HT-201-1

HTTR の設工認(第 2 回及び第3回)申請に係る
記載の見直しについて

令和 2 年 6 月 30 日

日本原子力研究開発機構 大洗研究所

第 4.10 図 屋根スラブの評価モデル

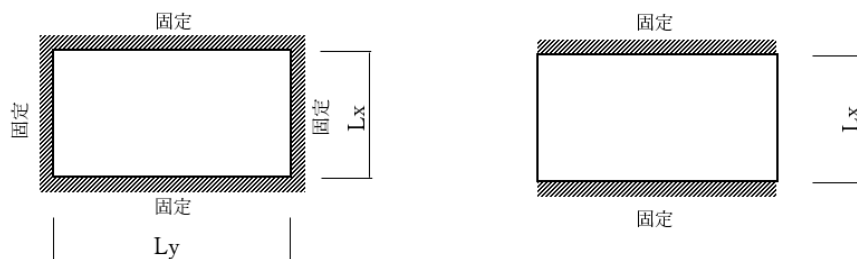
屋根スラブ及び小梁の評価について、評価モデル及び応力算定方法を明確化する。

屋根スラブは 4 辺固定スラブとして評価する。ただし、せん断力算定時は保守側として短辺方向を固定とした 1 方向 (2 辺固定) スラブとして算定する。屋根スラブの評価モデルを第 4.10 図に示す。

(a) 曲げモーメントの応力算定方法

(b) せん断力の応力算定方法

第 1.1 図 ディストリビュータ、記録計、キャリブレータの保管場所 (原子炉建家 地下1階)

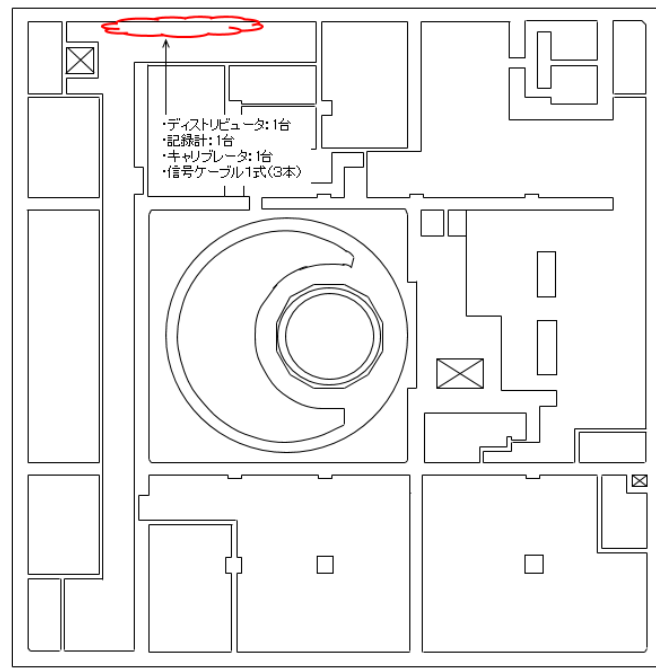
全交流動力電源喪失時に用いる可搬型計器、可搬型発電機等の設計仕様及びこれらを用いた対応措置を明確化する。

また、保管場所を第1.1図から1.3図、本申請の範囲を第1.4図に示す。可搬型計器は原子炉建家内の2箇所各1式を分散して保管し、可搬型発電機は原子炉建家以外の2箇所に1式を分散して保管するものとする。

図 3.2.1 排気筒避雷針配置図

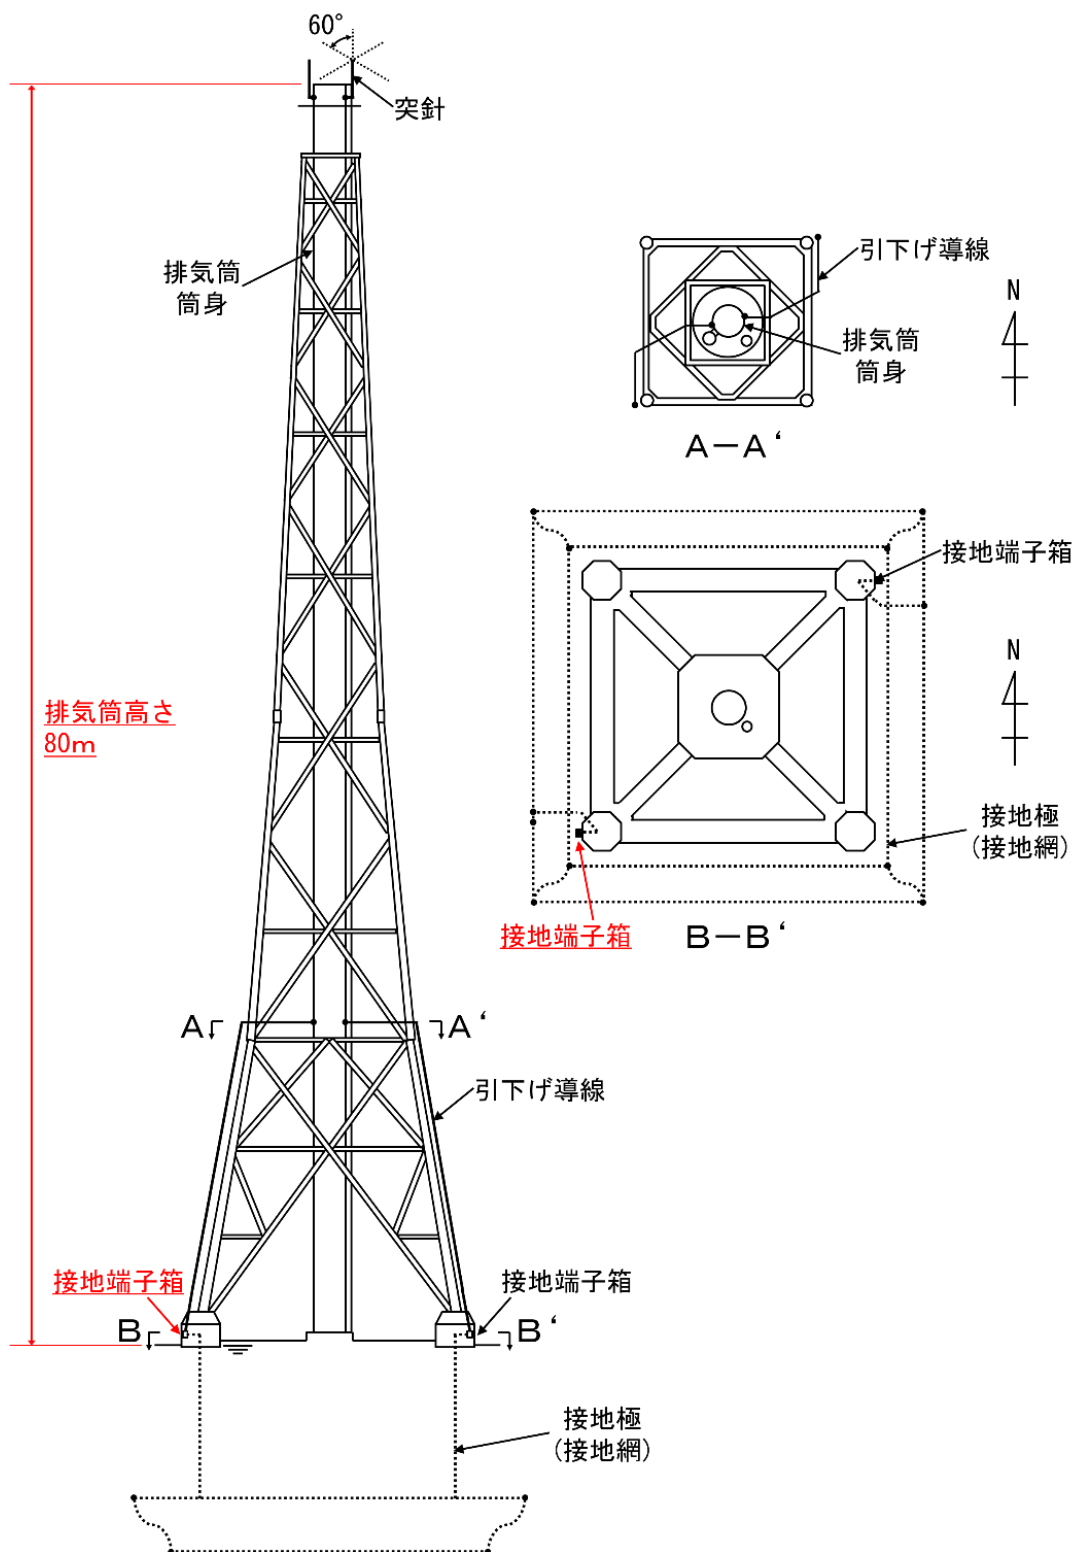
検査に用いる確認図書、接地抵抗の測定箇所等を明確化する。

本申請に係る避雷針の設計仕様は、JIS A4201-1992 に従う。
 避雷針の配置を図 3.2.1「排気筒避雷針配置図」に示す。
 主な仕様は以下のとおりとする。

- (a) 避雷針が所定の位置に配置されていることを目視により確認する。
- (b) 避雷針が「3.2 設計仕様」で示す避雷針突針部先端高さを満たした高さに設置されていることを建築基準法第 88 条に基づく確認通知書の排気筒高さにより確認する。

- (a) 単独接地抵抗及び総合接地抵抗が「3.2 設計仕様」を満たすことを確認する。単独接地抵抗 (R1, R2) は、2 か所の接地端子箱で各々測定により確認し、総合接地抵抗 (R0) は、得られた単独接地抵抗の値 (R1, R2) から下式により算出して確認する。

第 3.8 図 ケーブルトレイ敷設概略図 (一部抜粋)

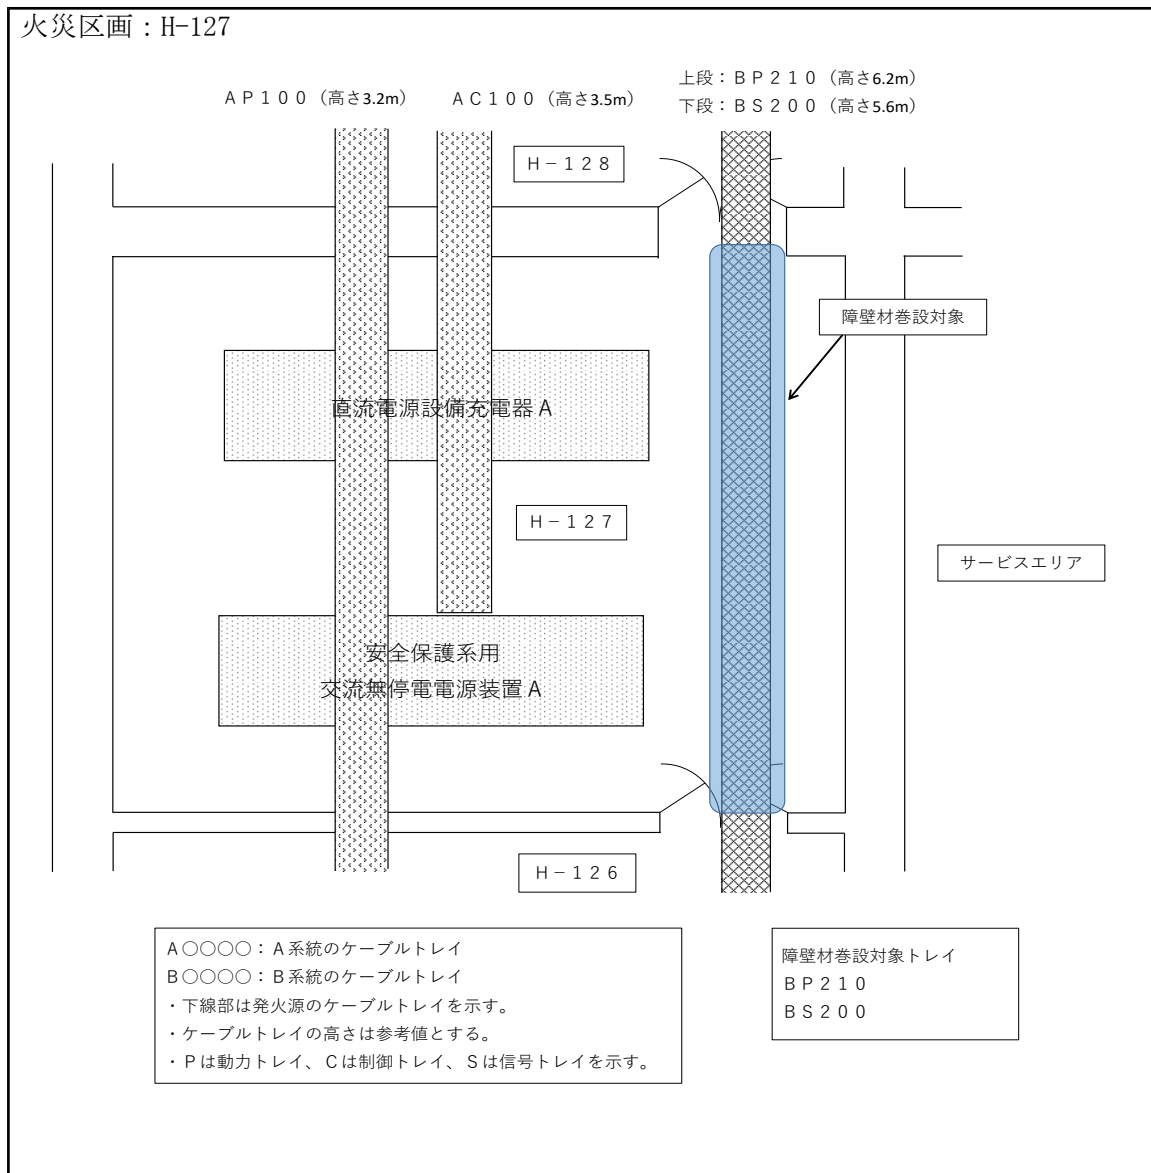
ケーブルトレイ敷設概略図に障壁材巻設対象トレイを明確化する。

第 3.3 図 原子炉格納容器内の煙感知器及び熱感知器に係る感知範囲（原子炉格納容器 地下中 1 階）

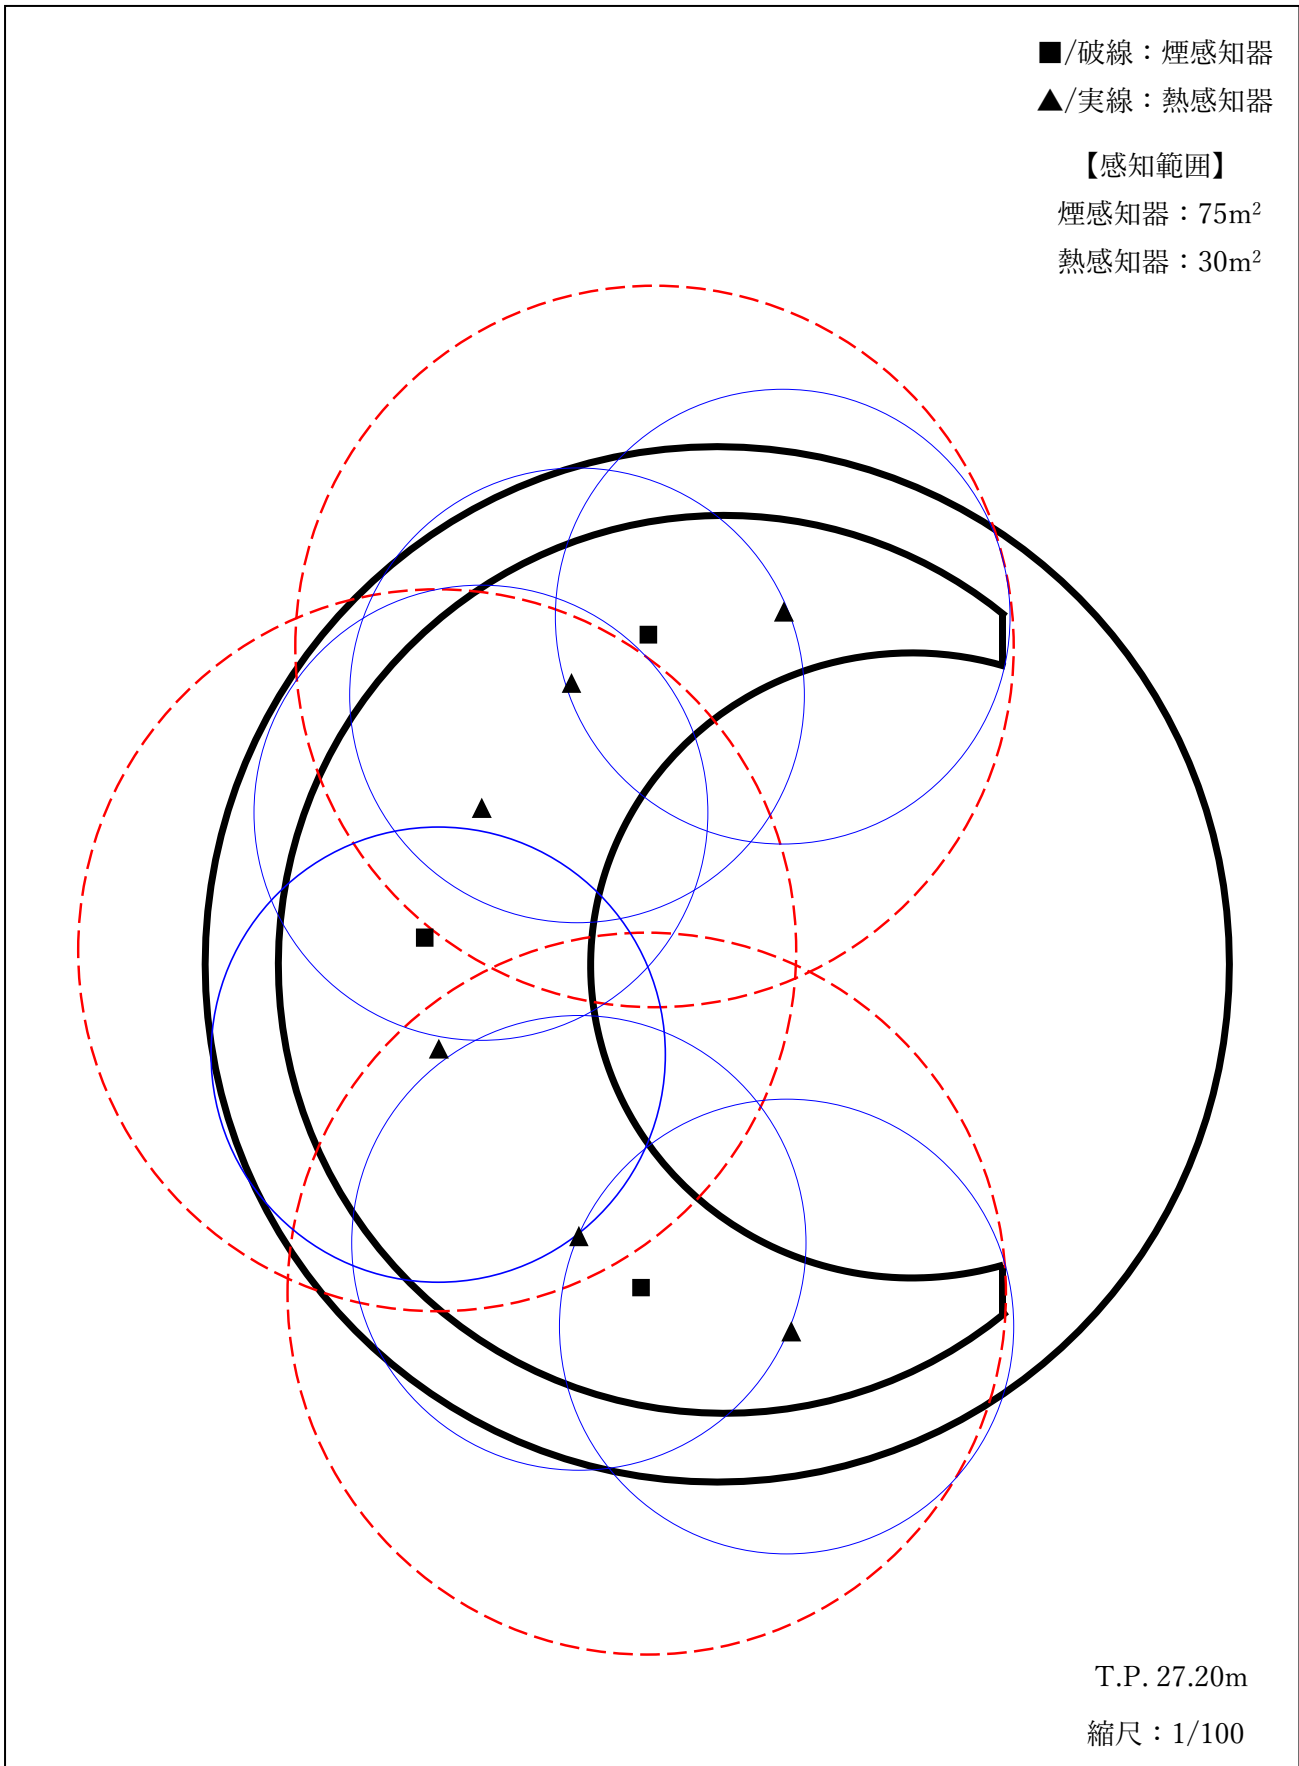
火災感知器について、消防法に定める感知器の感知範囲が火災区画床面積に対して網羅できていることを明確化する。

構内一斉放送設備の系統図

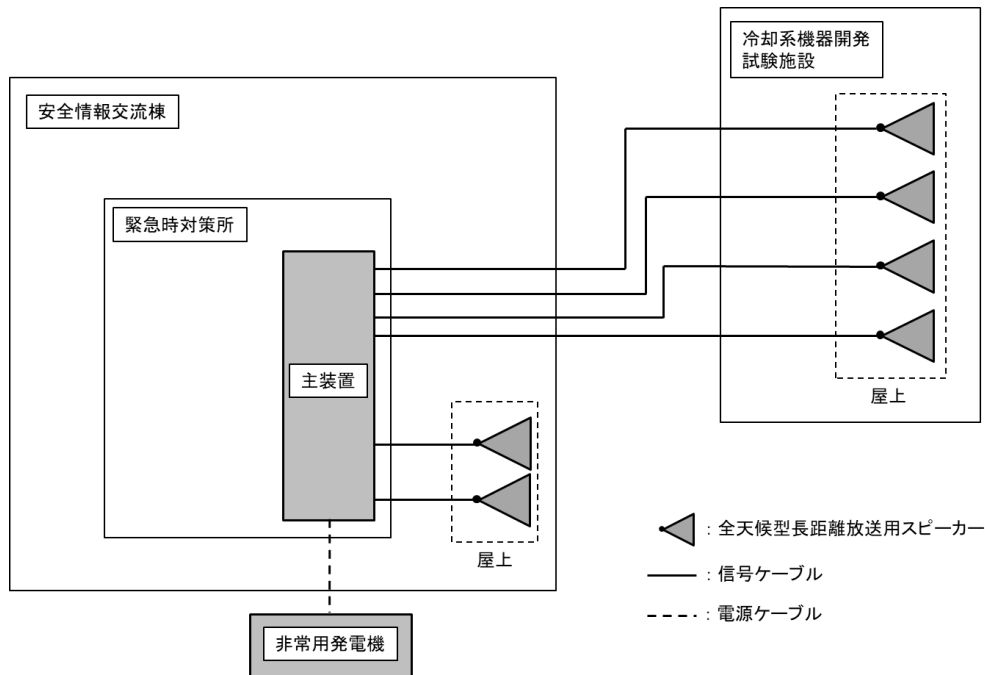
構内一斉放送設備の系統図を設計仕様に記載する。
